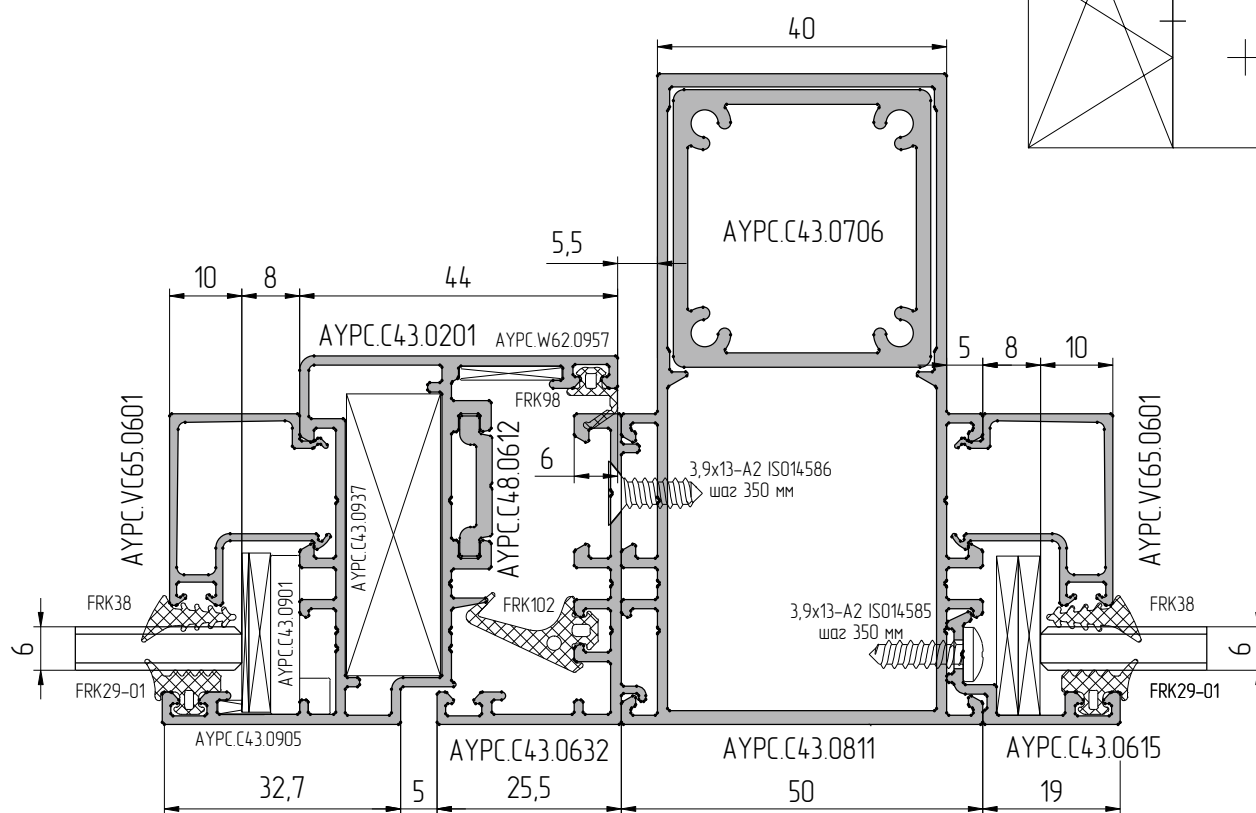
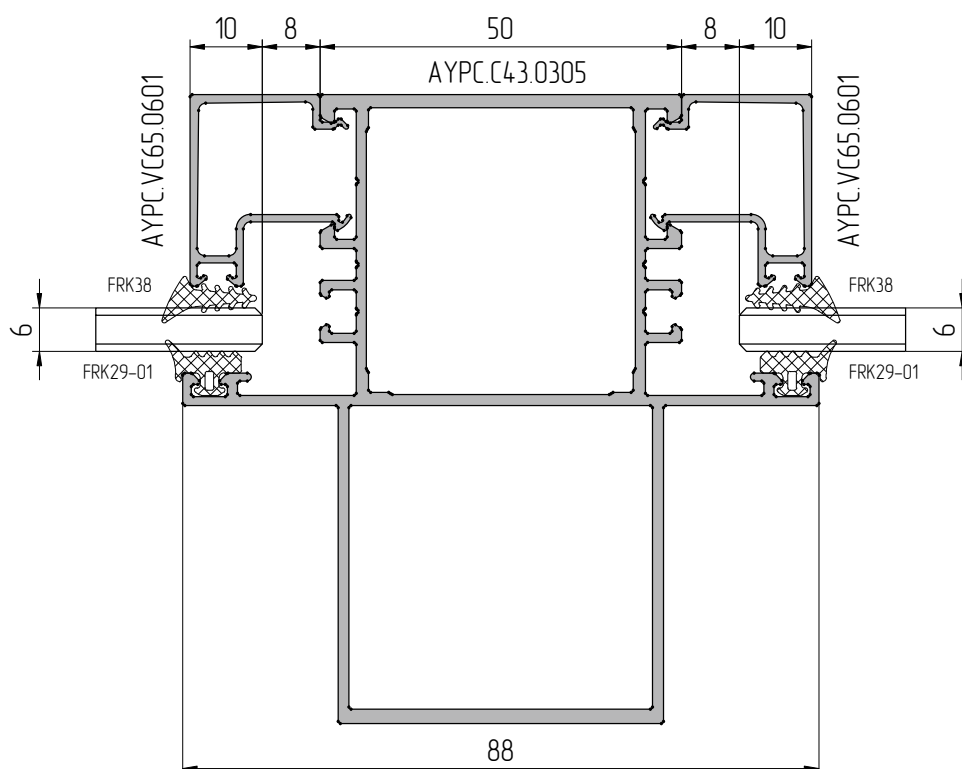
Расположение петли окна на профиле АУРС.С43.0811 конструктивно не реализуется.
